Stuttgart 21

Planfeststellungsabschnitt 1.6 a Zuführung Ober-/Untertürkheim
Bau-km 1.1+55 (km 0.8+55) bis km 7.2+20 : Stuttgart Hbf – Obertürkheim (– Esslingen)
Bau-km 0.0+00 bis km 2.6+45 : Abzweig Wangen – Untertürkheim (– Waiblingen/Remsbahn)

Übersichtshöhenplan (Achse 62/412)

Anlage Planfeststellungsunterlagen
Anlage 2.6
Blatt 4 c von 6

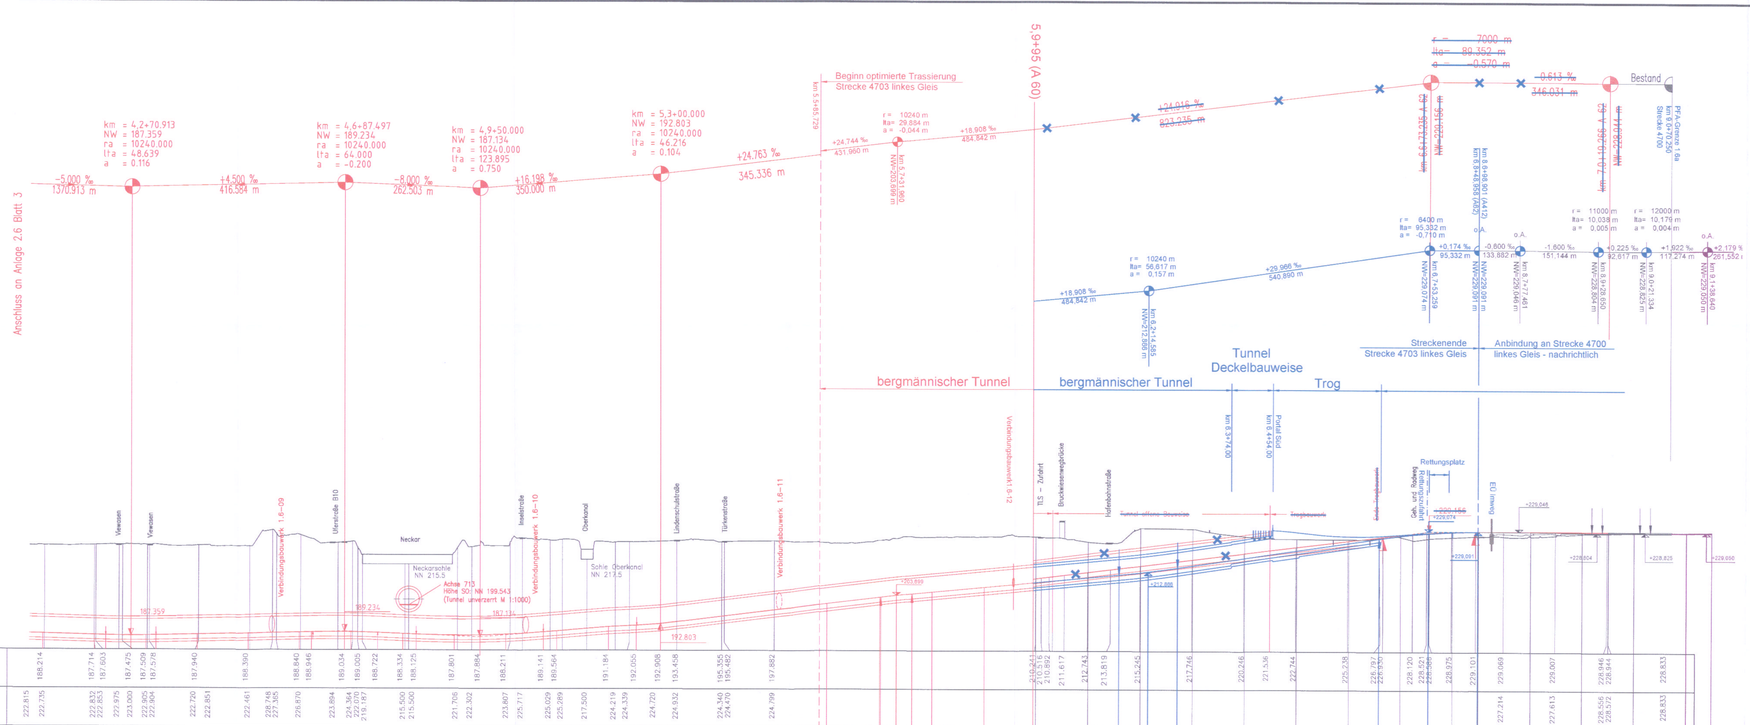
PÄV "Verzicht Einschubbauwerk"

Planung alt, entfällt

Achtung:
die Trassierungsänderung führt zur Änderung der Streckenachse
- ► 1. Fall - Stationierung verändert, gleichbleibende Lage
- ► 2. Fall - Stationierung unverändert, Lage verschoben

Geringfügige Neigungsdifferenzen der Gradienten am Anschluss zu den planfestgestellten Gradienten aufgrund Neueinrechnung der Gleisgeometrie.
